和歌山県太陽光発電事業調査審議会の意見に対する見解書

2019年8月

和歌山太陽光合同会社

図表-1 大規模盛土造成地マップ

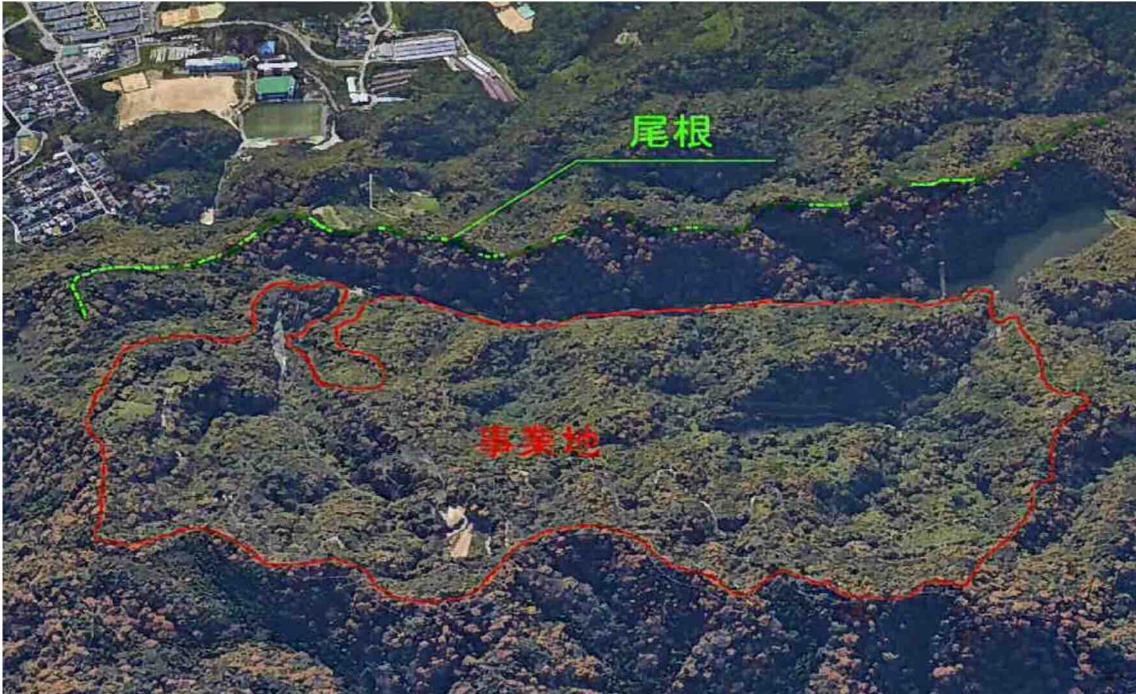
- ・造成される盛土の安定は、地域住民からも永久的に求められるところである。
- ・今回の造成盛土は非常に長大、かつ大深度であって、ここに地下排水のための暗渠が設置されることになるが、地表部の施設管理等とは異なり、メンテナンスが不可能に近いものとなる。
- ・そのため、長期にわたり目詰まりを避けるための最大限の対策を講じるべきだが、どのように対策等を考えられているか。

・本事業計画に伴い長大造成盛土の安全については、宅地防災研究会より発行されている「宅地防災マニュアルの解説<第二次改訂版>」に基づき、造成計画をしてきました。当文献については、建設省では、平成7年の阪神・淡路大震災、平成16年の新潟県中越地震の教訓等を踏まえ、宅地の耐震対策として配慮すべき事項を取り纏めるとともに、宅地防災に係る新技術・新工法及び環境に配慮した宅地防災技術への取り組みを積極的に推進することとし、建設経済局長の諮問機関である宅地防災技術委員会の審議を経た文献です。また、本事業用地近辺でも、東洋台やふじと台でも同様な工法により長大盛土（図表-1）もこの文献に基づき設計され、許可され、施工されているため、今回の造成盛土計画においても、宅地防災措置を配慮して設計を実施しています。

図表-4 土の三軸圧縮試験結果

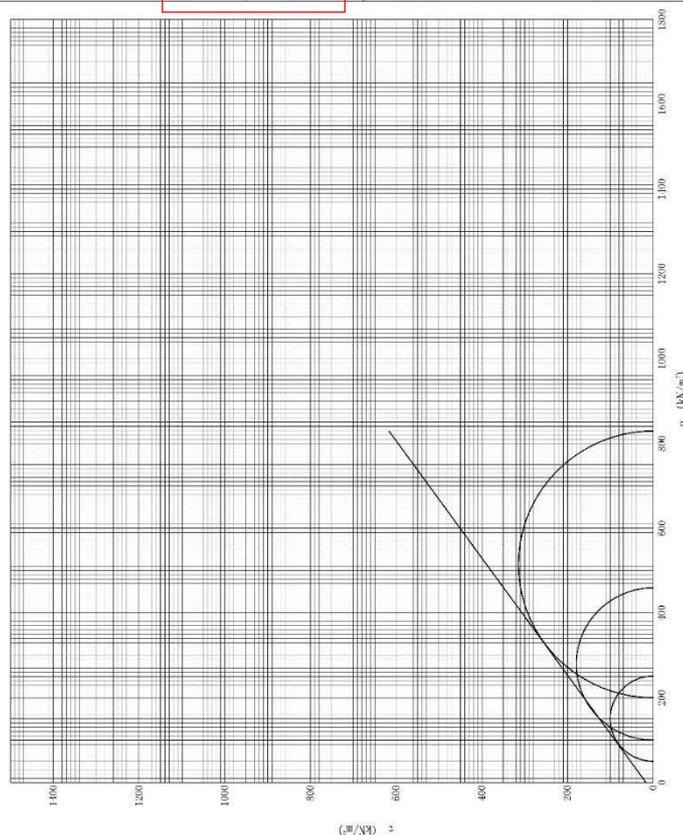
- ・見解書4ページ(意見7)に関し、11箇所行ったボーリング調査は、調整池堰堤設置のための基礎地盤調査であり、事業地全体を把握するための地質調査は行われていない(提出された添付資料にそのように記述されている。)
- ・事業地全体にわたって、滑り面がないか、地下水位は高いのか低いのかなどについて、地質調査を行うべきではないか。(住民の不安に答えられるような安全性の確認はできないのではないか。)

地表踏査結果・ボーリング結果を基に、計画切土対象地盤においては、ほとんどがCL～CM級の軟岩から中硬岩を確認されています。計画盛土対象地においては、計画切土部での採取試料による土の三軸圧縮試験結果（図表-4）より、【C(粘着力)=17kN/m²、φ(内部摩擦角)=35.9°】の値が得られているため、盛土工として、施工機械のトラフィカビリティ（走行可能度合）の確保ができ締固めが実施しやすい地盤です。

・なお、表土を掘削した崖錐性堆積物と風化岩等の土砂については、ボーリング調査結果により、本事業地の土質はほとんど軟岩～中硬岩であり、表面にある崖錐性堆積物、風化岩は砂岩泥岩互層由来ものです。その土砂の三軸圧縮試験結果(図表-4)より、【C(粘着力)=17kN/m²、φ(内部摩擦角)=35.9°】の値が得られているため、表土を掘削した際に生じる土砂等は盛土材料として利用します。

表 5.4-3 水質（浮遊物質、濁度、流量）調査結果

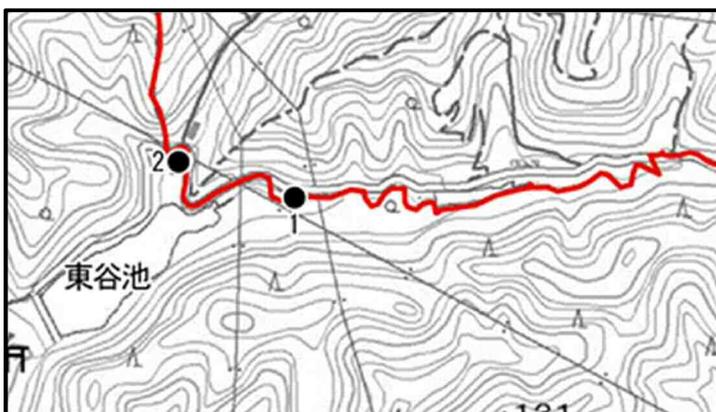
・ゲンジボタルの生息のためには、常時水が必要。きちんと防災工事を行い、施設の管理をすれば豪雨時の最大流量は抑制できるが、今回の開発行為により樹木が伐採されるため、渇水時の流量が減少する可能性が高い。さらに、施工中、事業開始後の濁水の流下も幼虫の生息地を破壊する恐れがあるが、その点についての配慮はどうか。

・昨年の降雨時における水質調査における流量の結果は、降雨量が16mmでは流量が小さく、西側の沢筋では流量はありませんでした。現状において渇水時には流量はほとんどなく、本事業を開始しても現状と同様の流量の程度となると想定されますので、渇水が更に進むという影響はほとんどないと考えられます。

工事中は樹木の伐採、切盛造成工事により、雨水排水の流出に伴い濁水の発生が想定されますが、先行して調整池、仮設沈砂池工事を行い下流域への濁水の影響を低減します。濁水は調整池、仮設沈砂池にてある程度沈降し、著しい濁度の濁水は発生しないと考えております。下記に水質調査結果によると、現状における降水時でも環境基準を超える濁水は観察されませんでした。
